Van: [REDACTED]@drutenwijchen.nl>
Verzonden: maandag 10 november 2025 19:25
Aan: [REDACTED]
Onderwerp: RE: conceptbesluit Wijchen west
Bijlagen: Reactie gemeente op mail 251107.pdf

Reactie gemeente op mail 7-11-2025 betreffende conceptbesluit Wnb

Voorschrift 30

Locatie 3: bestaande bushalte, nieuwe onderbreking aan te brengen

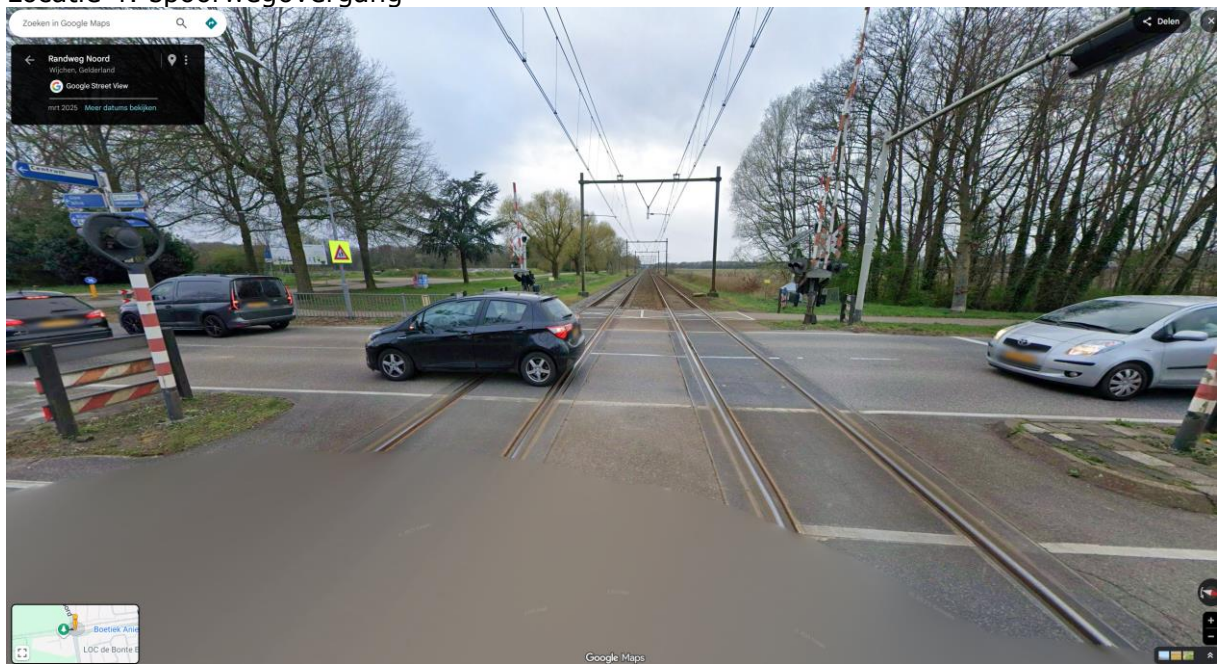
Betekent dit dat bij de aangegeven sterren de afstand tussen de bomen >8 m gaat zijn (voor zover dat nu niet het geval is)? Is het ook >15m? Graag zou ik per ster willen weten of en hoeveel bomen er ongeveer gekapt gaan worden en wat de grootte van 'het ontstane gat' gaat zijn.

1	Ontsluiting Groene Geest	Ten behoeve van de ontsluiting van de Groene Geest zal een onderbreking worden aangebracht van 55-60 m op basis ontwerpen opgesteld door provincie Gelderland ivm herinrichting van het gehele kruispunt
2	Doorgang Groenestraat - Hernenseweg	Bestaande onderbreking: - bij reclamebord ca. 32 m - bij doorgang ca. 80 m
3	Aansluiting Groenestraat – Randweg Noord (ontsluiting school)	Bij bestaande bushalte nieuwe onderbreking: - 1x ca. 10 m - 1x ca. 18 m
4	Spoorwegovergang	Bestaande onderbreking ca. 30 m
5	Fietsoversteek Westerdreef, fietsroute De Beemd	Bestaande onderbreking - Fietspad: ca. 18,5 m - Groenstrook: ca. 26 m
6	Fietstunnel – onderdoorgang fietspad	Nieuwe onderbreking, max 15 meter breed

Ter plaatse van de nieuw te realiseren onderbrekingen zullen we deze bij de verdere uitwerking van deze locatie zo klein mogelijk houden. Het aantal te kappen bomen is niet bekend. We hebben de nieuwe onderbrekingen op basis van het voorlopig ontwerp Wijchen-West en schetsontwerp voor de herinrichting van de ontsluiting Groene Geest, opgesteld door de provincie bepaald.
